Autostrada Asti-Cuneo

TRONCO II A21 (ASTI EST) - A6 (MARENE)
LOTTO 6 RODDI-DIGA ENEL

PROGETTO ESECUTIVO

Relazione ottemperanza MASE: riscontro condizioni ambientali nn. 6÷10, 13÷18, 20÷22, 24÷28 (DM 194/23)
e ulteriori approfondimenti richiesti per le condizioni ambientali nn. 1÷5, 11,12 ,19 (DM 538/23)

Figura 4-2 Soluzione con sabbiatura del calcestruzzo per le pile del viadotto SP7

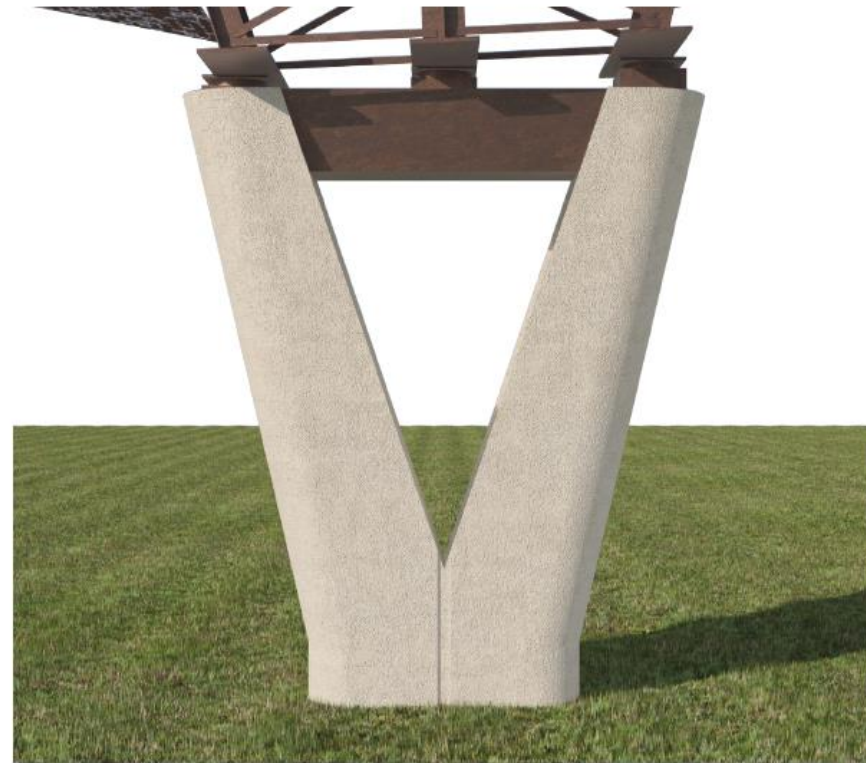
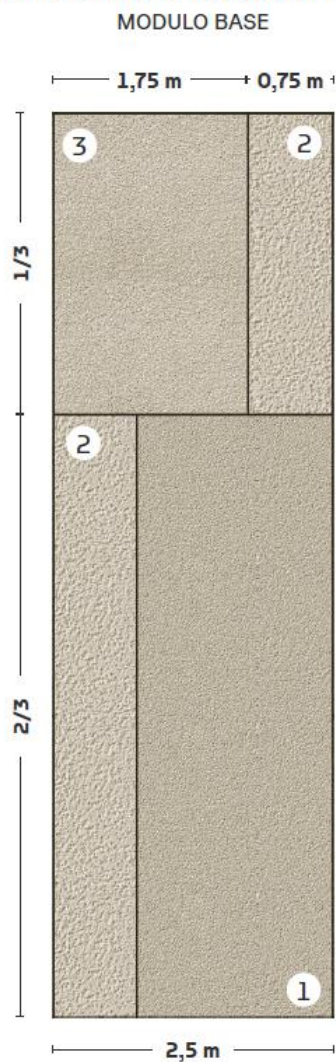
2b	b) per quanto riguarda l'opera d'arte "Viadotto SP 57", pur riscontrando un miglioramento della soluzione presentata, si ritengono ampiamente possibili e opportuni ulteriori elaborazioni e approfondimenti progettuali volti a individuare una soluzione di elevata qualità architettonica che permetta all'opera di inserirsi in modo qualificato e di valorizzare l'importante contesto territoriale; [prescrizione presente a pag. 6 dell'allegato 1 della DGR 12-4465, costituito dalla nota prot. n. 146695 del 15.12.2021 del Settore Territorio e Paesaggio della Direzione Ambiente Energia e Territorio]	Ante operam Prog. esecutiva	Prima dell'approvazione del progetto esecutivo	✓	PARZIALMENTE OTTEMPERATA E OTTEMPERABILE in sede di progetto esecutivo prima della sua approvazione	Ulteriore approfondimento nella presente Relazione (cap.4)
2c	c) in merito alle opere di mitigazione, sia visive che ambientali previste, in particolare per quel che riguarda le opere di piantumazione e implementazione di vegetazione, si evidenzia la necessità di verificare l'effettiva disponibilità delle aree interessate, ciò al fine di garantire l'effettiva realizzazione ed efficacia di dette misure. [prescrizione presente a pag. 7 dell'allegato 1 della DGR 12-4465, costituito dalla nota prot. n. 146695 del 15.12.2021 del Settore Territorio e Paesaggio della Direzione Ambiente Energia e Territorio]	Ante operam Prog. esecutiva	Prima dell'approvazione del progetto esecutivo	✓	NON OTTEMPERATA E OTTEMPERABILE in sede di progetto esecutivo prima della sua approvazione	Ulteriore approfondimento nella presente Relazione (cap.4)

Le ottimizzazioni progettuali per il miglioramento dell’inserimento paesaggistico e della qualità architettonica del viadotto sulla SP7 danno riscontro alle richieste formulate nelle condizioni ambientali n° 5, 6, 9 e 10. Si specifica che le condizioni 5 e 6 non sono relative solo al viadotto sulla SP7 ma si riferiscono più in generale al miglioramento della qualità architettonica di tutta l’opera in oggetto, confrontandola anche con i manufatti dei lotti già realizzati.

Inoltre, a seguito dell’incontro con la Soprintendenza svoltosi il 05.12.2023 è stata definita la finitura da applicare sia alle pile delle ponte sulla SP7 sia ai muri di sostegno nonché all’ecodotto con la finalità di individuare un linguaggio compositivo e formale unitario (cfr. Figura 4-5).

Figura 4-5 Simulazione virtuale del tipologico dell'ecodotto

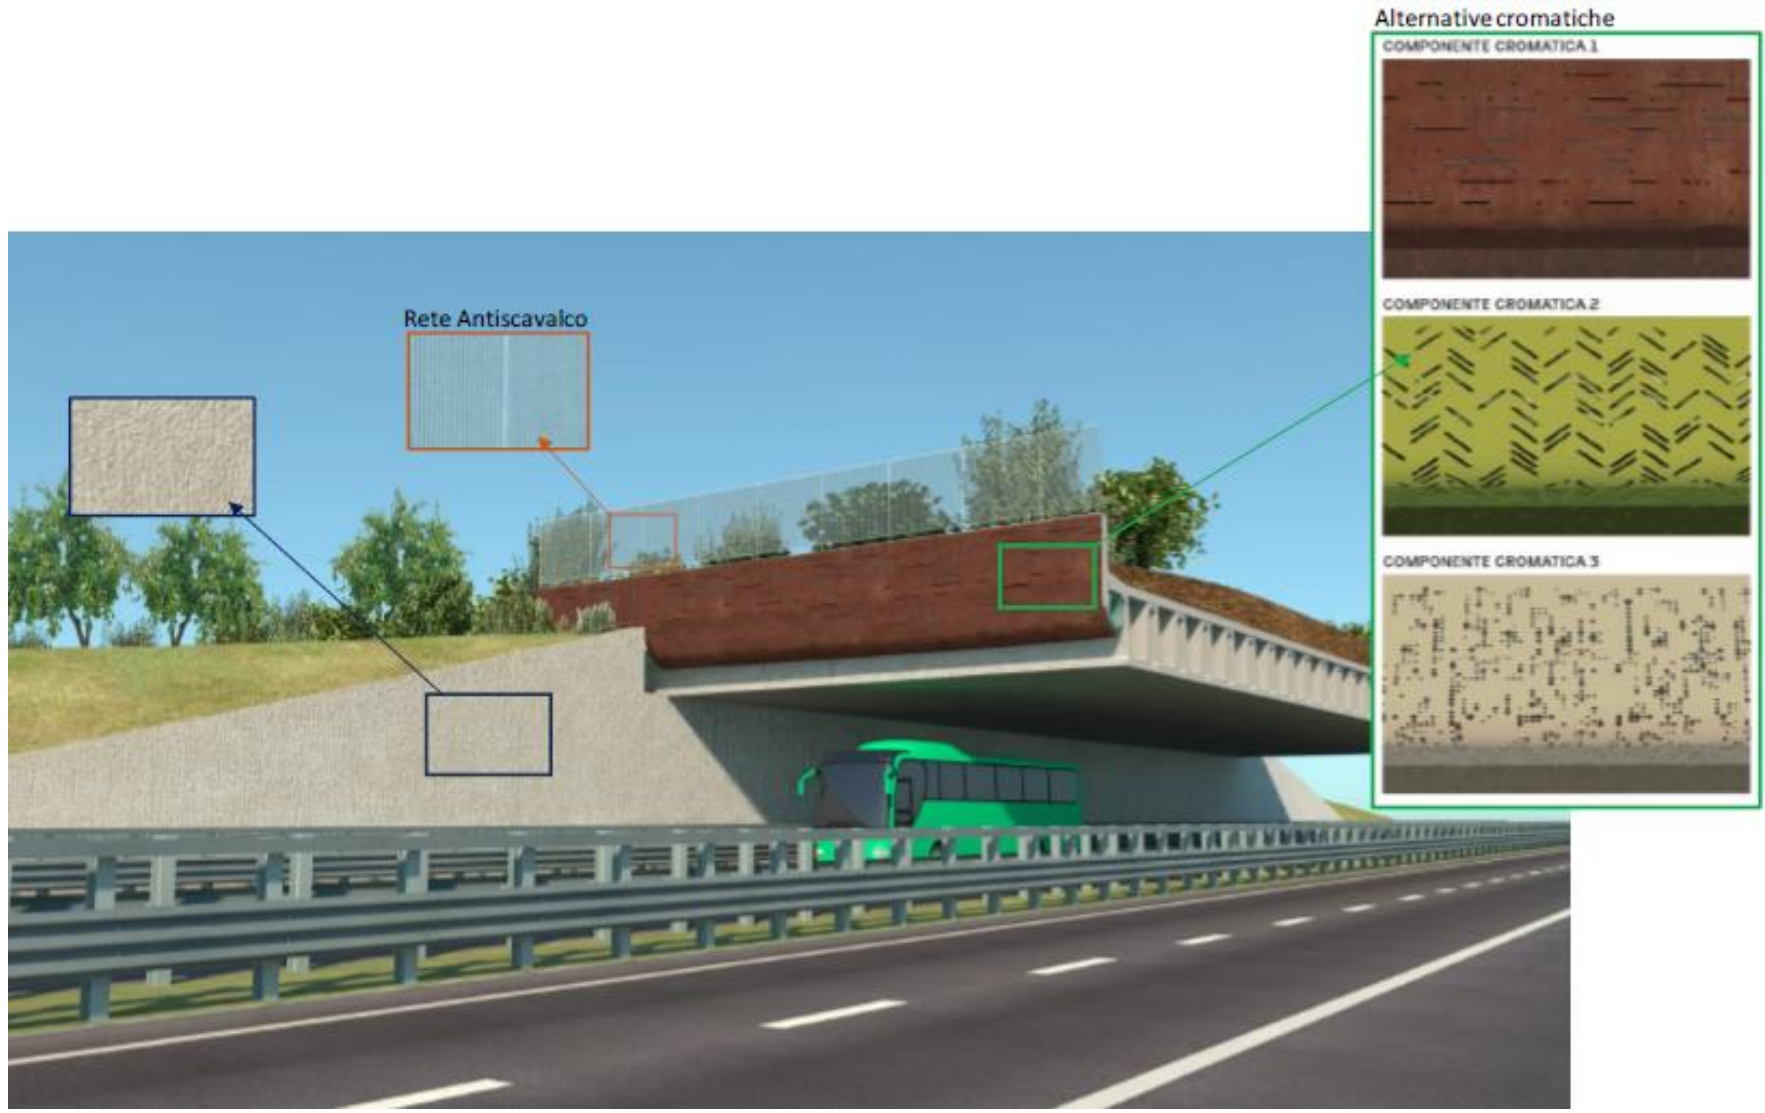
4c	La viabilità prevista sull'ecodotto e la progettazione del verde deve essere, in termini di geometrie e funzionalità della stessa, pensata e realizzata prioritariamente per una fruizione da parte della fauna. Tale filosofia di progettazione, riportata a pag.50 par.4.5.3. figura 4-18 Schema tipo ecodotto della Relazione di Riscontro, non trova riscontro nell'elaborato P017 D AMB PZ 001 _A - Connessioni ecologiche – Ecodotto. Si richiede di rivedere la progettazione seguendo i criteri delineati nella tavola suddetta e prevedendo elementi di invito, attraverso l'utilizzo di individui arborei arbustivi di pronto effetto che ne incentivino l'utilizzo	Il Progetto territoriale di inserimento e raccordo con la vegetazione	PARZIALMENTE OTTEMPERATA E OTTEMPERABILE in sede di progetto esecutivo prima della sua approvazione, incluse le condizioni della Regione	si rimanda alle indicazioni fornite dalla Regione: "le dimensioni e l'impostazione concettuale dell'ecodotto risultano corretti. Mancano alcuni aspetti progettuali: La stratigrafia di terreno di riporto sia individuata di potenza idonea a far attecchire non solo la vegetazione erbacea ma anche quella arbustiva per evitare problemi radicali. Una stratigrafia idonea potrebbe essere di 50 cm di spessore, compatibilmente alle verifiche del peso esercitato sulla struttura della galleria artificiale. Devono essere previste piante arboree di pronto effetto ad invito da collocarsi all'esterno della struttura artificiale dove le radici possano esplorare il terreno in posto. Si preveda il riporto di terreno vegetale e file di pietrame sulle frange laterali della carreggiata della strada centrale in terra battuta e ci sia un settore centrale in mezzera con vegetazione erbacea come nelle capezzagne agricole del luogo. In considerazione dei tempi necessari a creare una fascia arbustiva continua di schermo, si preveda a lato strada una schermatura in materiale inerte (legno o altro) protettiva nei confronti dell'abbagliamento e del rumore al passaggio autoveicoli."

In merito alle richieste di progettazione dell’ecodotto ed il relativo impianto del verde, espresse nelle condizioni 3c e 4c del MASE, come si evince dagli elaborati relativi all’ecodotto (09.06.01_P017_E_AMB_RE_001_A, 09.06.04_P017_E_AMB_PC_001_A, 09.06.02_P017_E_AMB_PL_001_A, 09.06.03_P017_E_AMB_SZ_001_A), è stato perfezionato il progetto prevedendo un corridoio ecologico con larghezza di circa 40 m in grado di permettere il passaggio in sicurezza della fauna presente nell’area.

Verranno create due fasce arbustive esterne e una fascia centrale caratterizzata dalla presenza di spazi aperti e gruppi arbustivi isolati e irregolari che permettano un attraversamento dell’ecodotto a specie con caratteristiche diverse. La progettazione del verde, in termini di geometrie e funzionalità, è stata pensata prioritariamente per una fruizione da parte della fauna motivo per cui la viabilità di attraversamento dell’infrastruttura è stata collocata su un lato dell’ecodotto in modo da interferire il meno possibile con la

Figura 5-1 – Planimetria di posizionamento del bat-bridge

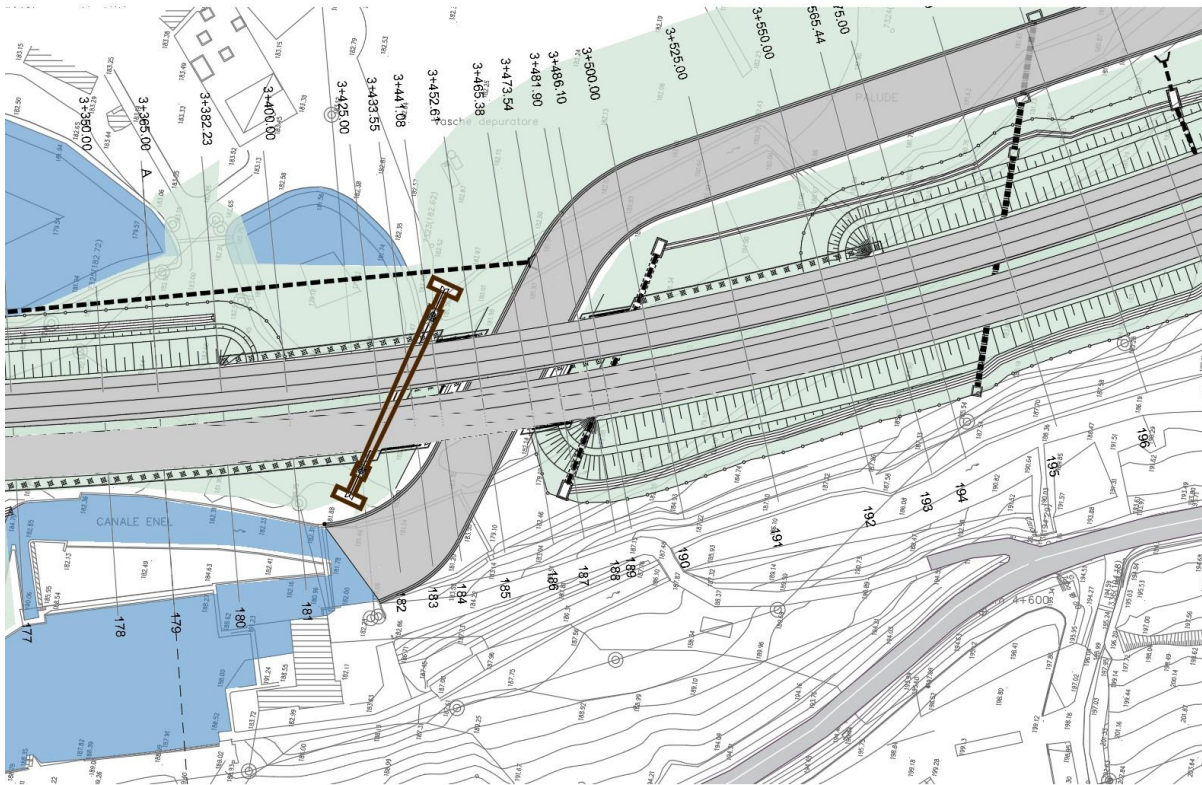
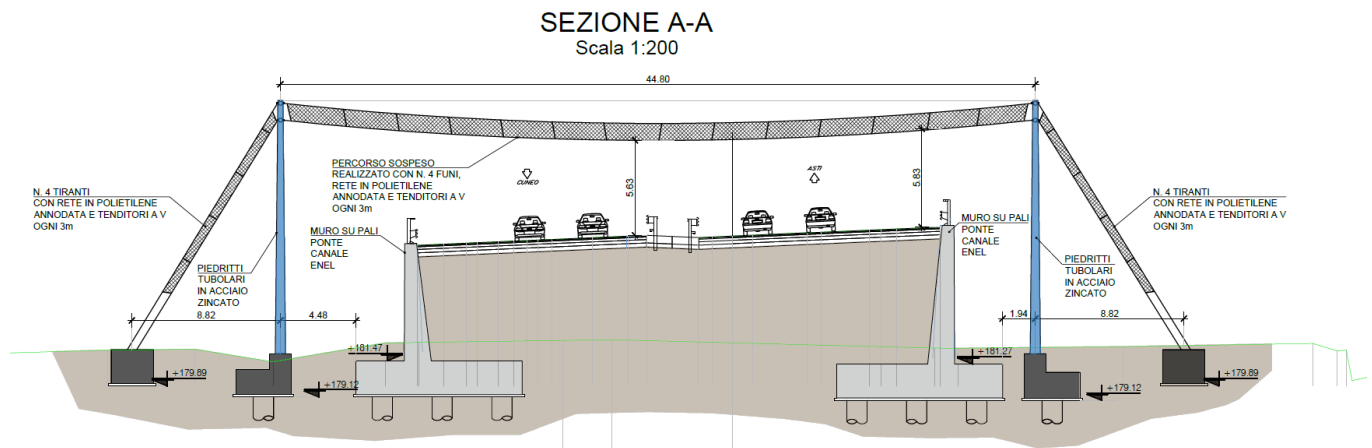
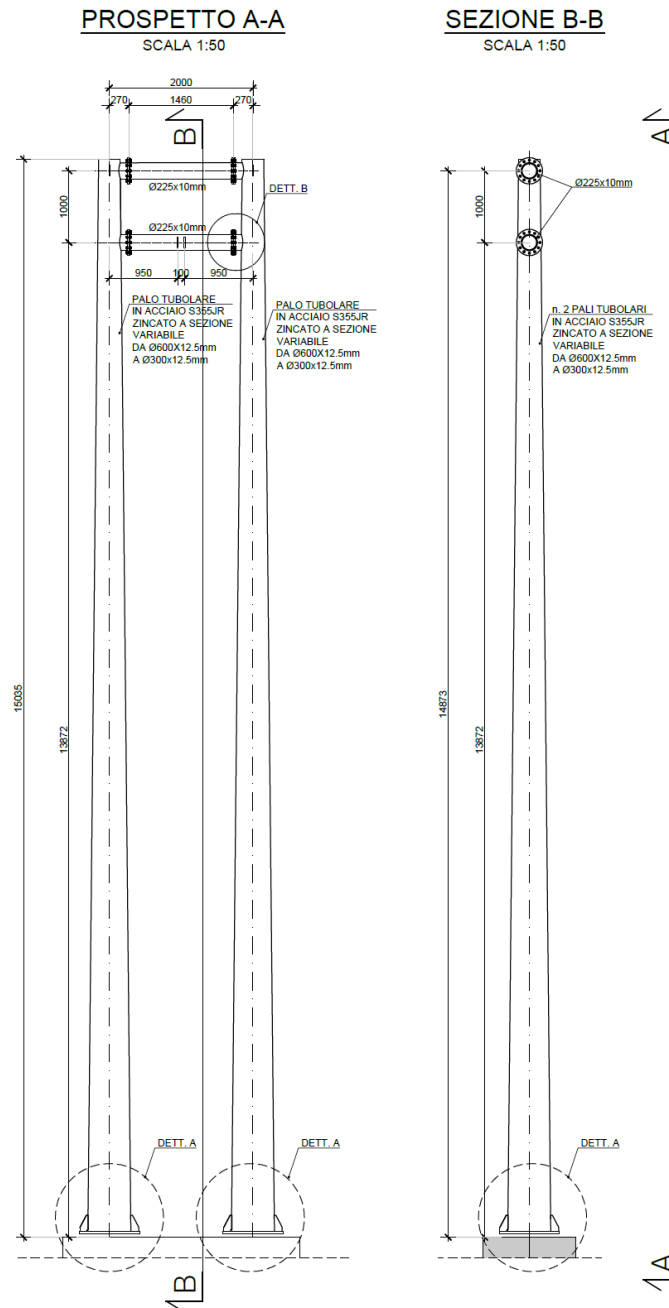
9	Con riferimento alla realizzazione del ponte Opera n°3, in fase di progettazione esecutiva dovrà essere sviluppata in dettaglio la soluzione per limitare l’incidenza sui chiroterri dei cantieri 2 e 3. La tavola Schermatura per Chiroterri Bat Bridge prevede di fatto il mantenimento della vegetazione esistente a Robinia pseudoacacia, giustificando la scelta in relazione all’elevato rischio di ricaccio delle ceppaie a seguito di tagli di ceduzione. Poiché nell’area sono presenti alberi vetusti di specie autoctone potenziali habitat dei Chiroterri, l’intervento di schermatura Chiroterri attribuita all’implementazione della vegetazione deve in primo luogo fondarsi sulla salvaguardia degli individui arborei autoctoni presenti, accompagnato da un intervento selvicolturale volto a migliorare il bosco di impluvio con il rinfoltimento di specie tipiche del Quercocarpineto. Per quanto riguarda un’azione di schermatura immediata durante la fase di cantiere devono essere meglio esplicitate le azioni di riduzione dell’inquinamento luminoso dei due cantieri. A tale fine si rileva che la valutazione del potenziale inquinamento luminoso deve essere condotta in termini preventivi e non unicamente sulla base degli esiti del monitoraggio di corso d’opera che ha la funzione di ritardare le procedure e gli interventi di mitigazione degli impatti. Nello specifico per quanto riguarda il cantiere sull’Opera 3 dovranno essere adottate idonee mitigazioni volte a limitare l’impatto luminoso del cantiere fin dall’approntamento dello stesso (riduzione corpi illuminanti, adozione di timer e sensori di movimento per l’accensione delle luci, tutela dell’oscurità in fasce orarie definite ecc.). In fase di progettazione esecutiva dovrà essere predisposta una relazione illuminotecnica delle aree di cantiere e delle procedure dettagliate adottate nel PGA per limitare gli impatti della cantierizzazione.	Ante operam Prog. esecutiva	Prima dell’approvazione del progetto esecutivo	-	-	Riscontro nella presente Relazione (cap.5)

La struttura in oggetto è costituita da due portali in acciaio posizionati ai lati della carreggiata autostradale, tra i quali è sospesa una catenaria costituita da 4 funi in acciaio armonico ai quali è fissata una rete in polietilene, mantenuta in posizione da tenditori a V. A bilanciare il tiro della catenaria sono chiamate altrettante funi tese tra i portali e dei plinti zavorra posizionati a circa 9 m dai portali.

La struttura così costituita, con l’ausilio di idonee specie arboree ad altezza digradante, funge da invito per la rotta di volo dei chiropteri, riducendo così il rischio di impatto sui veicoli in transito.

I portali in acciaio sono costituiti da due ritti tubolari a sezione variabile (da Ø600x12.5mm a Ø300x12.5mm) di altezza pari a 15 m, e da due traversi di sommità, anch’essi realizzati con profili tubolari di diametro Ø225mm. I ritti sono collegati alle fondazioni a mezzo di piastre di base circolari e tirafondi M30.

Le fondazioni dei portali sono dei plinti di dimensioni in pianta 3.30x3.30m su unico palo trivellato Ø1200mm di lunghezza 20m. I tiranti sono invece ancorati a mezzo di golfari e tenditori a zavorre parallelepipedo in c.a. di dimensioni 8.0x2.5x2.0m.

Figura 5-4 Stralcio dell’elaborato “09.03.03_P017_E_AMB_PL_002_A” con individuazione delle aree umide da salvaguardare in prossimità del canale Enel

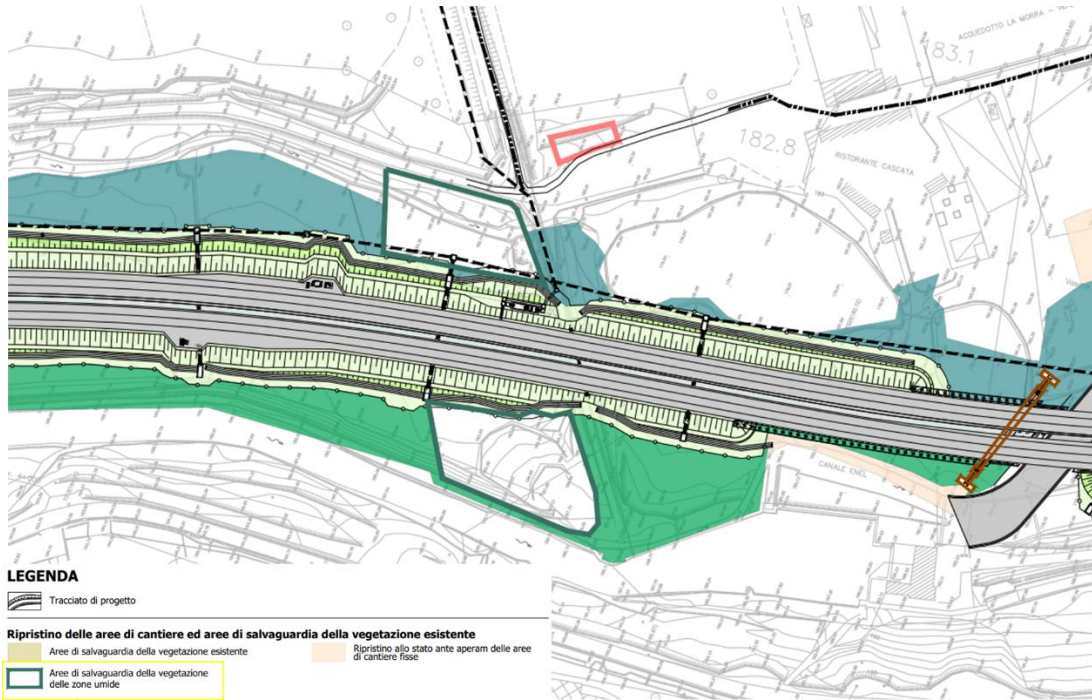
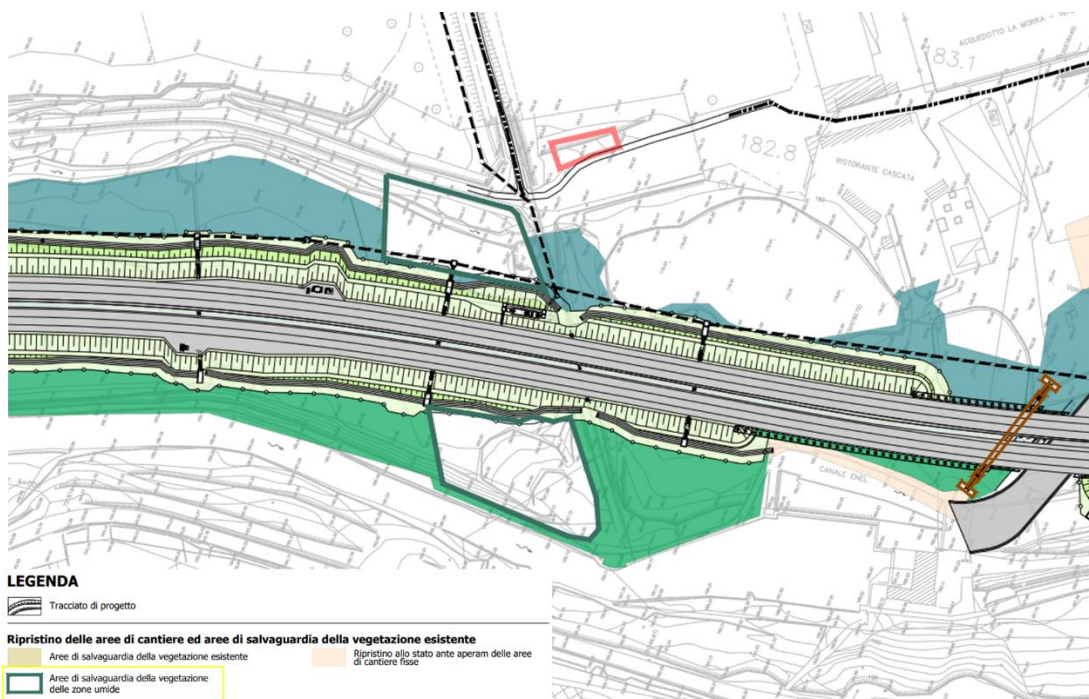
19c	Individuare un tipologico specifico igrofilo per il rimboschimento delle aree umide e di fregio ai corpi idrici (canale di Verduno).	Misure di Salvaguardia specifiche ⁽¹⁾	NON OTTEMPERATA E OTTEMPERABILE in sede di progetto esecutivo prima della sua approvazione insieme alle altre condizioni ambientali non esaminate in questa sede	“La condizione n. 19 c non può essere separata dalla condizione n°16 del Parere della CTVIA n. 379 del 9 gennaio 2023 “Nell’attraversamento in rilevato del boschetto meso-igrofilo con zona umida interna di interesse conservazionistico, tra la strada di accesso al parco La Cascata e la riva sinistra del Canale Enel, salvaguardare e mantenere in funzionalità ecologica le due piccole porzioni di habitat (...)” che si prefigge il mantenimento della funzionalità ecologica di una parte della Zona regionale di Salvaguardia del Tanaro, non risulta idonea quindi la riforestazione. La condizione risulta ottemperabile in occasione della verifica di ottemperanza del punto 16 del Parere della CTVIA- n. 379 del 9 gennaio 2023. Al momento procedurale attuale si suggerisce di circoscrivere l’area interessata come “area di salvaguardia della zona umida esistente” non prevedendo alcun intervento di riforestazione e di sostituire il tipologico 7 con il tipologico 6 mesoigrofilo più idoneo per l’attuale area a nocciuolo.” Pertanto, la completa verifica è rinviata alla fase complessiva di ottemperanza delle condizioni ambientali.

In merito alle prescrizioni 16 e 19c, relative alle tematiche delle aree umide, è stata ridimensionata l’area di cantiere n.6 e sono state individuate delle aree di salvaguardia delle aree umide presenti, così come perimetrare in planimetria 09.03.03-05_P017_E_AMB_PL_001-3_A.

Come suggerito dalla prescrizione 19c, si sono delimitate le aree umide da salvaguardare, escludendo qualsiasi intervento di riforestazione ed è stato sostituito il tipologico 7 con il tipologico 6 mesoigrofilo più idoneo per l’attuale area a nocciolo
